Oppdragsgiver:	Statens vegvesen
Oppdrag:	532554-01 – E18 Retvet - Vinterbro
Dato:	01.07.2016
Skrevet av:	Harald Kvifte
Kvalitetskontroll:

GANG- OG SYKKELLØSNING LANGS FV. 128

Figur 1 Normalprofil nedgradert E18 mellom Holstad og Retvet. Merk at skuldrene i planforslaget er foreslått med 1,5 meters bredde. Kilde: Hb N100 Veg og gateutforming. (Figur D.8)

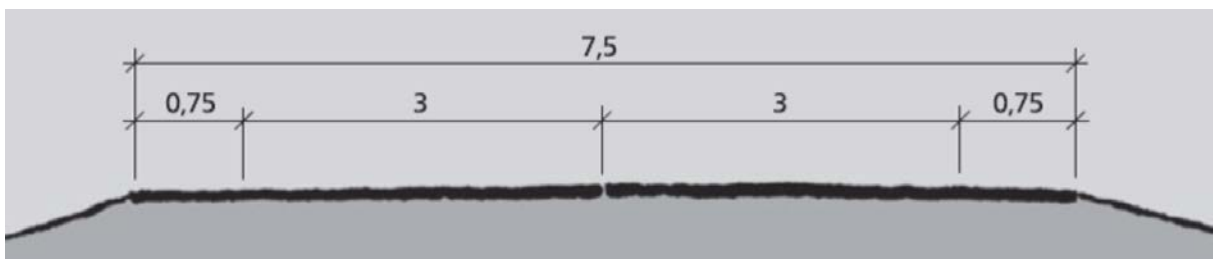
Planforslaget legger opp til at vegen (Fv. 128) opparbeides med 5,5 meter kjørebane (2x2,75m, ihht. Håndbok N100), og at det dermed gjenstår 1,5 meter brede skuldre på hver side av kjørebane. Denne løsningen ble vurdert som tilstrekkelig for gående og syklende på bakgrunn av den lave bruken. Det er i rapporten «Lokalveger, gang- og sykkelveger og kollektiv» også redegjort for hvordan systemskiftet mellom separat gang- og sykkelveg på Sneissletta og sykling på bred skulder er tenkt.

Løsningen med brede skuldre krever en vegbredde på til sammen 8,5 meter. Løsning 1 kan dermed opparbeides innenfor eksisterende vegareal.

Oppsummert vurderes løsningen med brede skuldre - løsning 1 som ligger inne i planforslaget – som mest hensiktsmessig og tilpasset behovet på strekningen.

Figur 2 Normalprofil gang- og sykkelveg. Minimum 2,5 meters bredde på strekningen Holstad – Retvet. Kilde Hb N100 Veg- og gateutforming (Figur E.27)

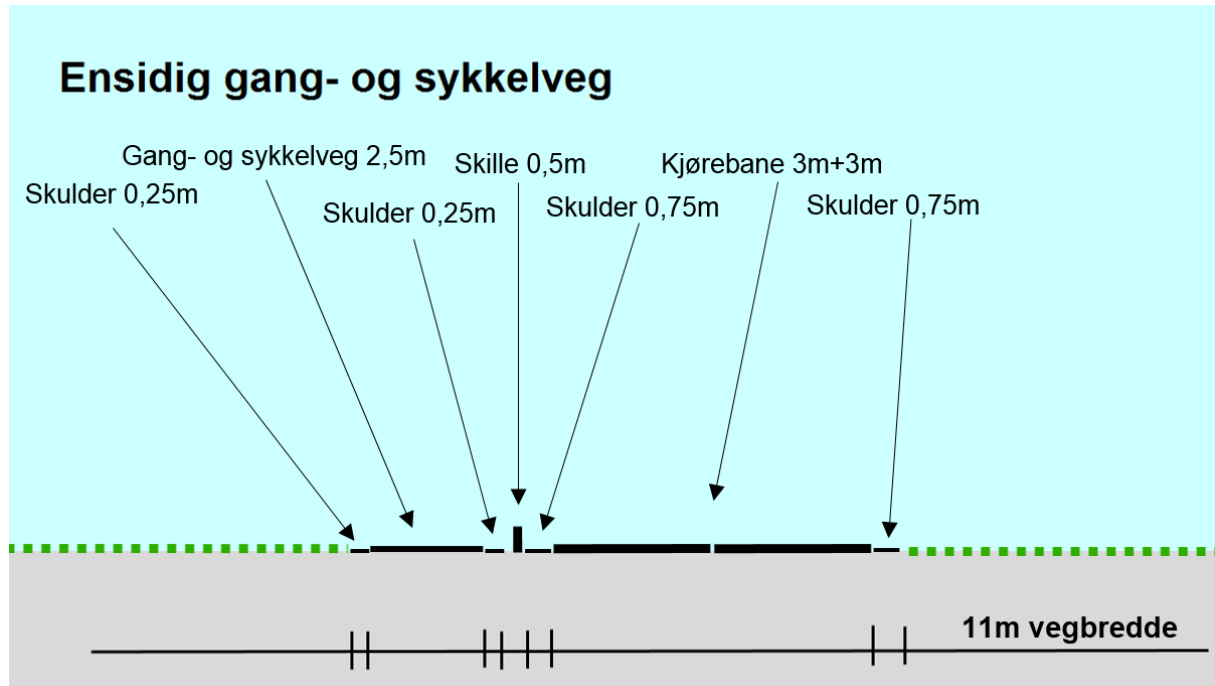
Innspillene i forbindelse med høringen av planforslaget innebærer at Fv. 128 opparbeides med 6 meter kjørebane og 2,5 meter bred separat gang- og sykkelveg.

Anlegget inkludert skuldre og areal for rekkverk/skille krever 11 meter vegbredde i henhold til gjeldende vegnormer.

Forslaget om kjørebane seks meter og separat ensidig gang- og sykkelveg krever bredere vegtrasé enn eksisterende. Dette vil medføre et betydelig beslag av dyrka mark. Samtidig vurderes den potensielle bruken som begrenset.

Hvis man skulle innpasset gang- og sykkelvegen innenfor det eksisterende vegarealet og få en tilstrekkelig bred gang- og sykkelveg, vil man måtte kutte betraktelig i bredden på kjørebane og skuldre. Dette er ikke forsvarlig mtp trafikksikkerhet.
